Atto Primo Salute Ambiente Cultura

**OGGETTO: Osservazione ai sensi dell'articolo 25 della legge regionale 40/2009 in relazione all'istanza per il rilascio dell'autorizzazione unica, ai sensi della legge regionale 39/2005, di un impianto eolico denominato "Bordigaie", costituito da n. 4 aerogeneratori per una potenza complessiva di 24 MW nel Comune di Firenzuola (FI), nonché delle opere connesse indispensabili allo stesso impianto – Proponente SKI W AD S.r.l.**

## "CARTA PAI FRANE

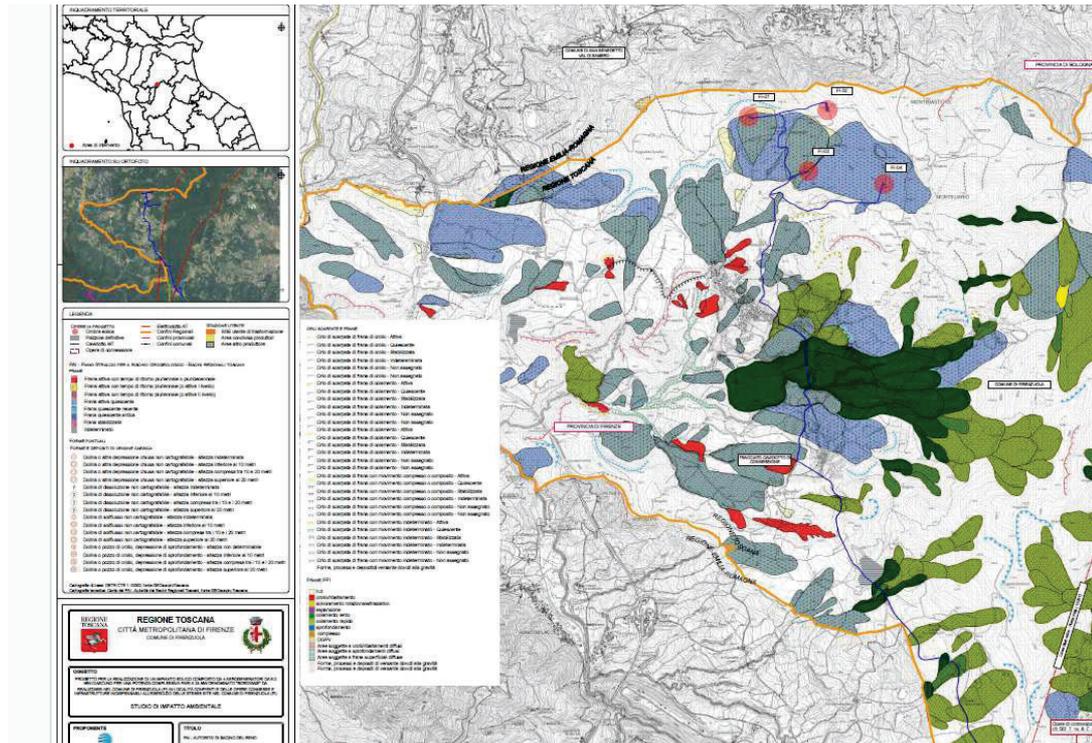
3 aerogeneratori, il WTG01, il WTG03, il WTG04 ricadono in area a **pericolosità geologica molto elevata G4**. La WTG02 in pericolosità geologica medio alta G2.

La SSE utente ricade in area a pericolosità geologica molto elevata G4. Il cavidotto MT tra aree a pericolosità G4 e aree G2.

SE ne deduce che l'intero intervento, anche per via delle notevoli quantità di movimentazione terra che richiede in **aree a pericolosità molto elevata**, sia del tutto sconsigliato in una zona sottoposta a **gravi dissesti**, l'ultimo dei quali avvenuto pochi giorni fa, il 14 marzo u.s., con danni rilevanti a persone e cose.

La carta PAI (elaborato SKF\_T\_08\_A\_S\_A\_1) che si allega evidenzia come l'intera area di allocazione degli aerogeneratori sia interessata da

spfondamenti diffusi, in parte da scivolamenti diffusi e da fenomeni di frana recenti e quiescenti.
